Avis délibéré de la mission régionale d'autorité environnementale relatif au projet de parc éolien de Bransat présenté par la société ABO Wind sur la commune de Bransat (03)

Avis n° 2023-ARA-AP-1632

Avis délibéré le 30 janvier 2024

Figure 3: Synthèse des enjeux chiroptérologiques (source : volet écologique).

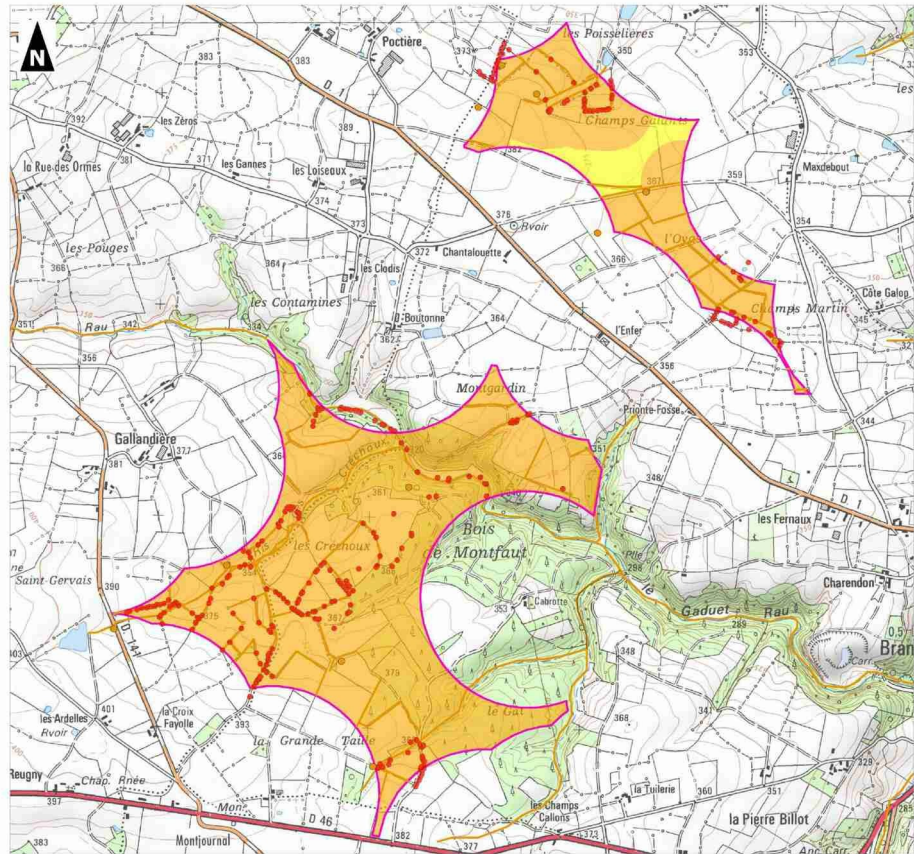
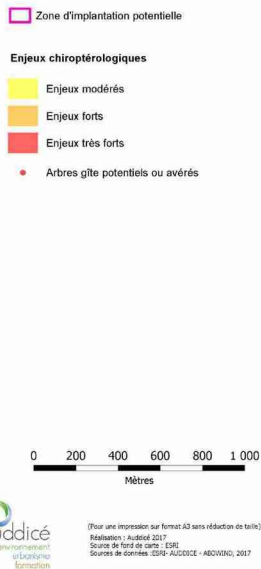
Vingt-deux espèces, toutes phases confondues du cycle de vie des chiroptères ont été recensées, ainsi que de nombreux gîtes potentiels. Les lisières, boisements de feuillus et milieux bocagers sont le siège d'une activité très forte de ces espèces. Les boisements de résineux et les cultures intensives accueillent une activité modérée. La carte ci-après, reprise du volet écologique de l'étude d'impact, met en avant des enjeux forts sur une grande majorité de la Zip.

L'Autorité environnementale recommande au pétitionnaire de proposer une variante d'implantation avec toutes les machines à plus de deux-cent mètres en bout de pale de toutes haies et boisements, ceci afin d'assurer des impacts résiduels les plus faibles possibles sur les chauves-souris.

Figure 4: Carte de synthèse des enjeux écologiques de l'aire d'étude immédiate (source : volet écologique).

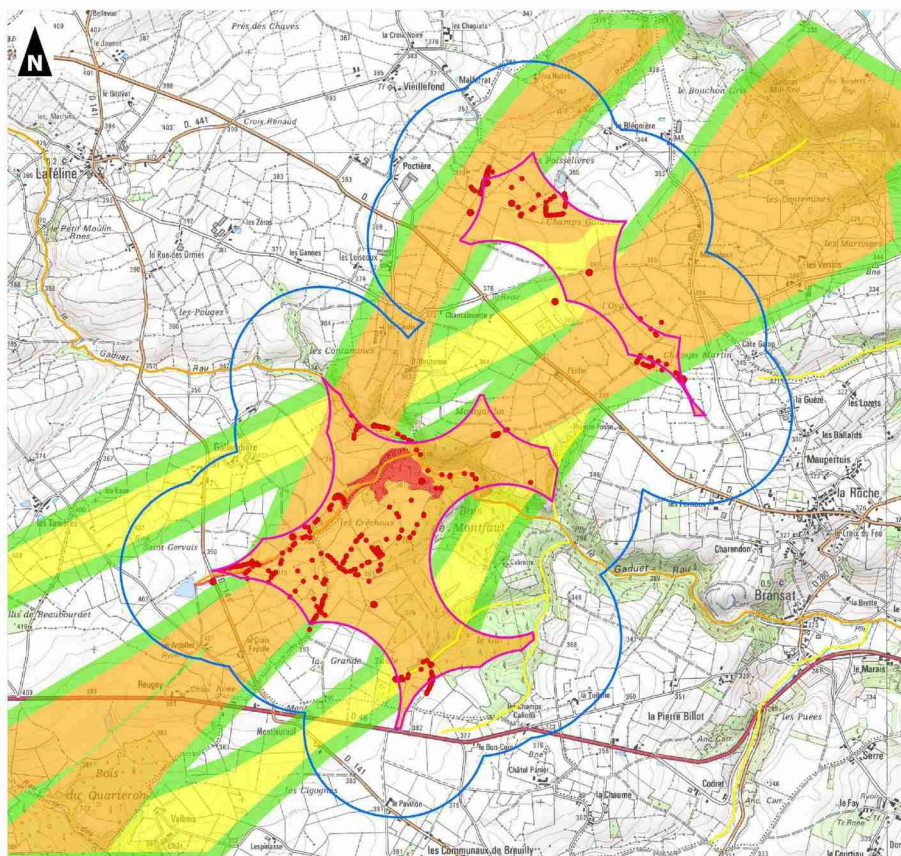
La carte 49 du volet écologique de l'étude d'impact, reprise ci-après, illustre les enjeux principalement forts à très forts de l'ensemble de la Zip.
